Communauté de Communes Adour Madiran  
Pôle Environnement  
**SPANC du Val d'Adour**

**Objet : Rapport de visite**

Contrôle de fonctionnement de votre installation d'assainissement non collectif  
Dossier : 50092

### RAPPORT DE VISITE SUR LE SYSTEME D'ASSAINISSEMENT NON COLLECTIF COMMUNE DE VIC EN BIGORRE

## SCHEMA DU DISPOSITIF D'ASSAINISSEMENT NON COLLECTIF

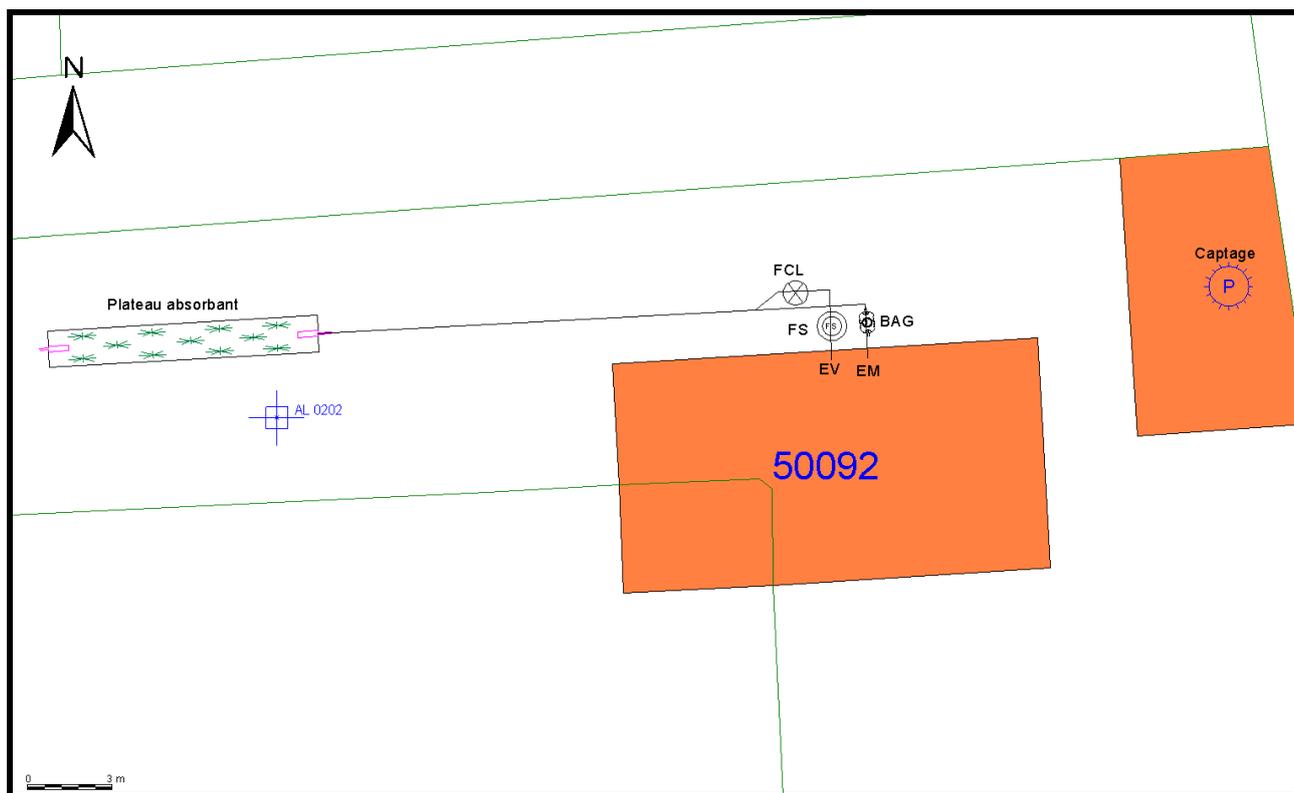
**Observations :** Les informations concernant la fosse et le filtre à cheminement lent proviennent d'une facture de 2020 de la société SEDB, qui stipule notamment une vidange des ouvrages. Leur implantation est inconnue. Le bac à graisses est sous dimensionné.

**Observations :** Le plateau absorbant est un ancien système qui n'est plus réalisé depuis plus de 40 ans (ouvrage obsolète).

Le système de traitement en place est obsolète (plateau absorbant). De plus, aucune inspection visuelle n'a permis de vérifier l'état de la fosse et du filtre à cheminement lent.

Une réhabilitation complète du système d'assainissement non collectif doit être prévue. La nouvelle filière pourra être composée d'un dispositif de prétraitement commun des eaux vannes et des eaux ménagères ainsi que d'un système de traitement qui pourra être du type épandage, en sol reconstitué (filtre à sable) ou bien avec une filière agréée.

Une étude de sol obligatoire permettra de déterminer la filière d'assainissement la plus appropriée aux caractéristiques de l'habitation et à la nature du sol.

Dans le cadre des travaux de mise en conformité, les anciens ouvrages d'assainissement devront être condamnés. Ils devront être vidangés et comblés (ou détruits).
